# TECHNICAL SERVICE BULLETIN

Technical Service Bulletin: 80-1548

Forest River is alerting you to an issue involving certain 2021-2023 Rpod travel trailer recreational vehicles. Please see the information below which describes the issue and provides you with details on the steps you should take to have your vehicle repaired.

Make(s): R. POD Model(s): MANY, SEE BELOW Model Year(s): 2021 - 2023	Repair Code: SB-499-15-00-004241 Allotted Time: 1.00 HRS. Inspection Code: SB-499-05-00-004240 Allotted Time: .10 HRS.
	Concern: The front window shade may be missing mounting clips.	Photo(s) Required: YES, PRE/POST REMEDY Prior Authorization Required: YES Part(s) Number: F100351981 Part(s) Return: N/A

FIGURE 1 – WALL CLIP PLACEMENT

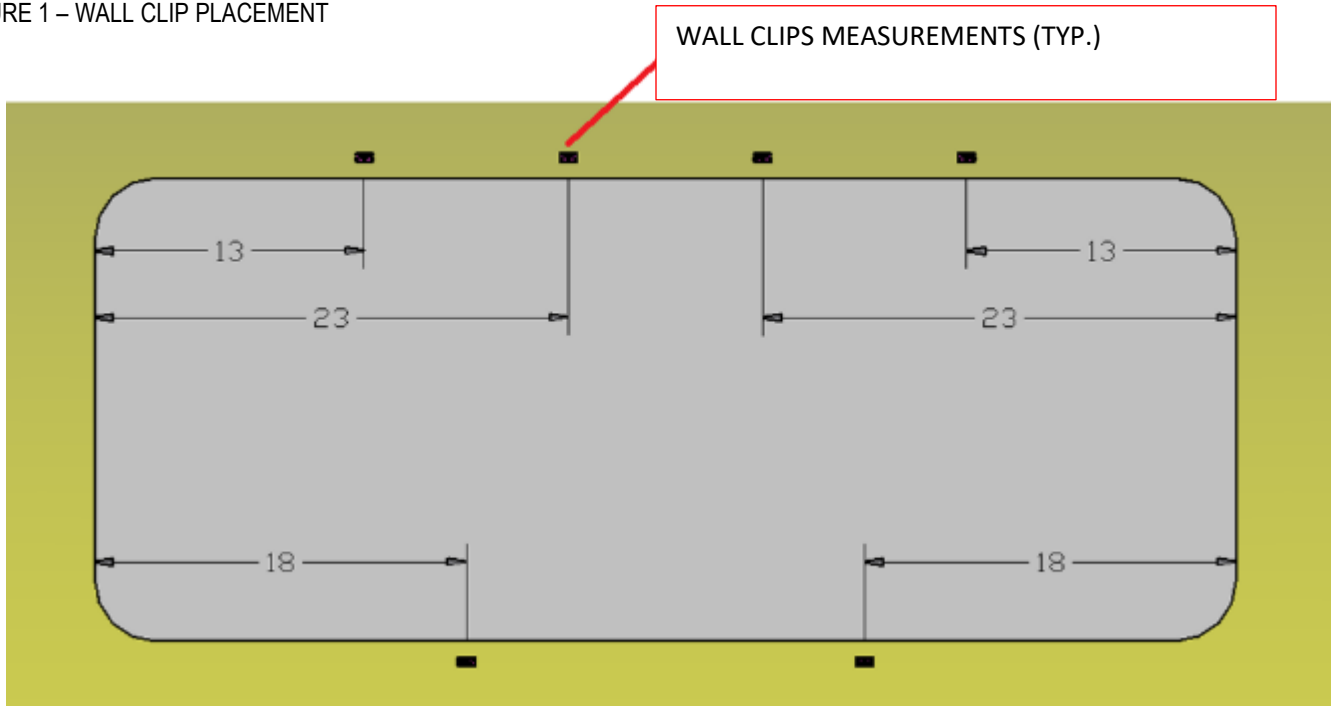
STEP 1: EXAMINE THE FRONT WINDOW SHADE TO INSURE 4 WALL CLIPS HAVE BEEN INSTALLED AND SECURED WITH SCREWS TO THE UPPER FRAME RAIL OF THE SHADE/SCREEN ASSEMBLY.

- THE WALL CLIPS NEED TO BE INSTALLED LEVEL AND WITHIN 1.5" OF THE INDICATED SPACING (SEE FIGURE 1).
- IN SOME CASES THE SCREWS ARE NOT ENGAGED WITH THE WALL CLIPS SO IT IS IMPORTANT TO INSURE THE SCREWS ARE INDEED DRIVEN INTO THE CLIPS.
- SLIGHTLY TUGGING ON THE FRAME RAIL AT THE CLIP LOCATIONS WILL REVEAL IF THEY ARE PROPERLY DRIVEN.
- USE CARE NOT TO APPLY EXCESSIVE FORCE AS THE SCREWS MAY BE PULLED OUT OF THE CLIPS. SEE FIGURES 1, 2, AND 3 BELOW FOR REFERENCE.

STEP 1: IF WALL CLIPS ARE MISSING, SPACED INCORRECTLY, NOT LEVEL, OR THE SECUREMENT SCREWS ARE NOT DRIVEN INTO THE CLIPS THE ISSUES WILL NEED TO BE REMEDIED. WALL CLIPS CAN BE RELOCATED AND/OR ADDED WITHOUT REMOVING THE SHADE FROM THE WALL.

FIGURE 1 - PLACEMENT DE L'ATTACHE MURALE

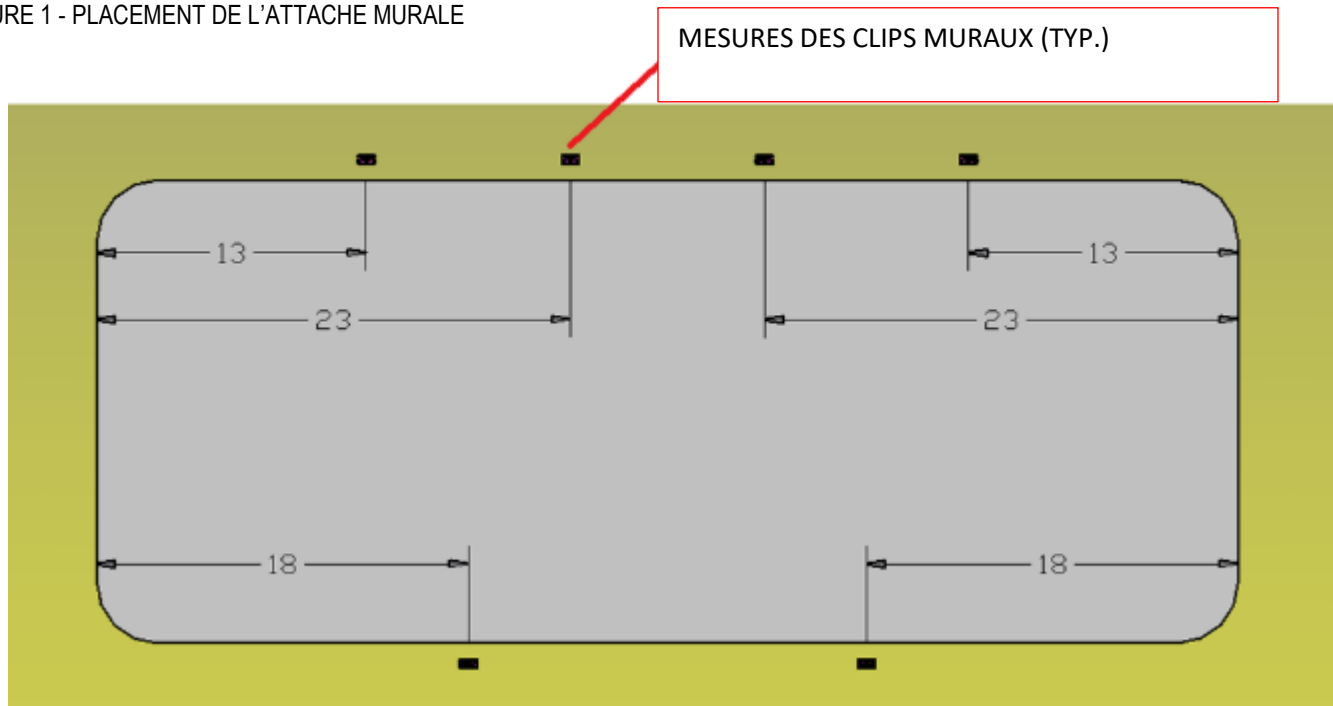
ÉTAPE 1 : EXAMINER LE STORE DE LA FENÊTRE AVANT POUR S'ASSURER QUE 4 CLIPS MURAUX ONT ÉTÉ INSTALLÉS ET FIXÉS AVEC DES VIS POUR

LE RAIL SUPÉRIEUR DU CADRE DE L'ENSEMBLE STORE/MOUSTIQUAIRE.

- LES CLIPS MURAUX DOIVENT ÊTRE INSTALLÉS DE NIVEAU ET À MOINS DE 1,5 PO DE L'ESPACEMENT INDIQUÉ (VOIR FIGURE 1).
- DANS CERTAINS CAS, LES VIS NE SONT PAS ENGAGÉES DANS LES CLIPS MURAUX, IL EST DONC IMPORTANT DE S'ASSURER QUE LES VIS SONT BIEN ENFONCÉES DANS LES CLIPS.
- EN TIRANT LÉGÈREMENT SUR LE RAIL DU CADRE À L'EMPLACEMENT DES CLIPS, VOUS VERREZ S'ILS SONT BIEN FIXÉS.
- VEILLEZ À NE PAS EXERCER UNE FORCE EXCESSIVE, CAR LES VIS POURRAIENT ÊTRE ARRACHÉES DES CLIPS. VOIR LES FIGURES 1, 2 ET 3 CI-DESSOUS À TITRE DE RÉFÉRENCE.

ÉTAPE 1 : SI LES CLIPS MURAUX MANQUENT, SONT MAL ESPACÉS, NE SONT PAS DE NIVEAU OU SI LES VIS DE FIXATION NE SONT PAS ENFONCÉES DANS LE MUR

LES PROBLÈMES DEVRONT ÊTRE CORRIGÉS. LES CLIPS MURAUX PEUVENT ÊTRE DÉPLACÉS ET/OU AJOUTÉS SANS AVOIR À RETIRER LES CLIPS L'ABAT-JOUR DU MUR.
